INFORME DE AUDITORÍA N° 082-2023-2-5343-AC

AUDITORÍA DE CUMPLIMIENTO
PROGRAMA NACIONAL DE INFRAESTRUCTURA EDUCATIVA - PRONIED
LIMA, LIMA, LIMA

"DOTACIÓN DE MÓDULOS EDUCATIVOS, AULA TIPO COSTA, PARA LA CONTINUIDAD DEL SERVICIO PEDAGÓGICO EN INSTITUCIONES EDUCATIVAS PÚBLICAS DE LA REGIÓN LAMBAYEQUE"

Tomas fotográficas de deficiencias en la instalación paneles de techo en el módulo educativo n.° 2 de la I.E. n.° 167

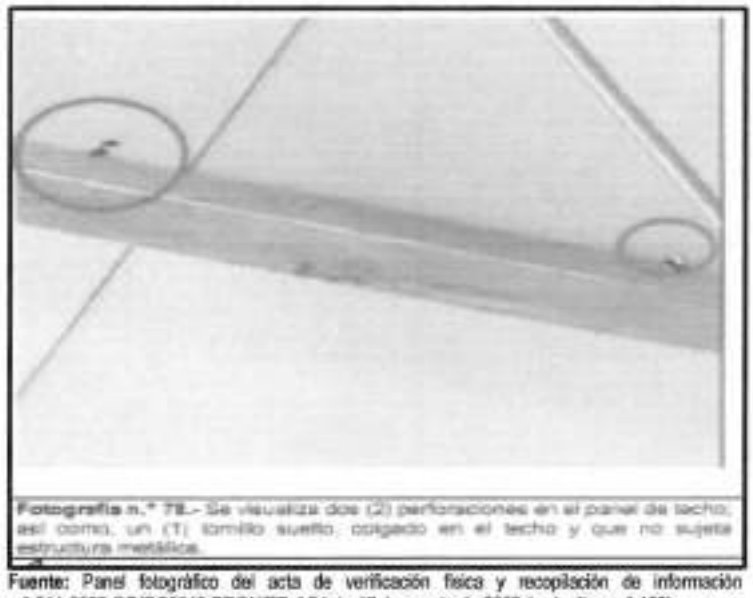
Fotografía n.° 75.- Se visualiza dos (2) perforaciones en el panel de techo, así como, un (1) tornillo suelto, colgado en el techo y que no sujeta estructura metálica.

Imagen n.° 66
Tomas fotográficas de deficiencias en la instalación paneles de techo en el módulo educativo n.° 2 de la I.E. n.° 167

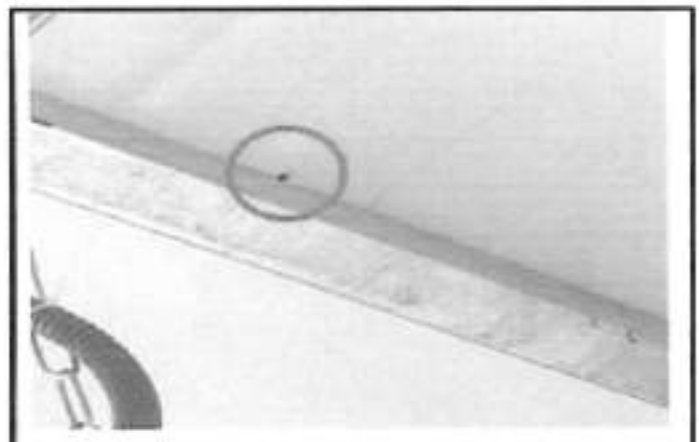
Fotografía n.° 79.- Se visualiza una (1) perforación en el panel de techo.
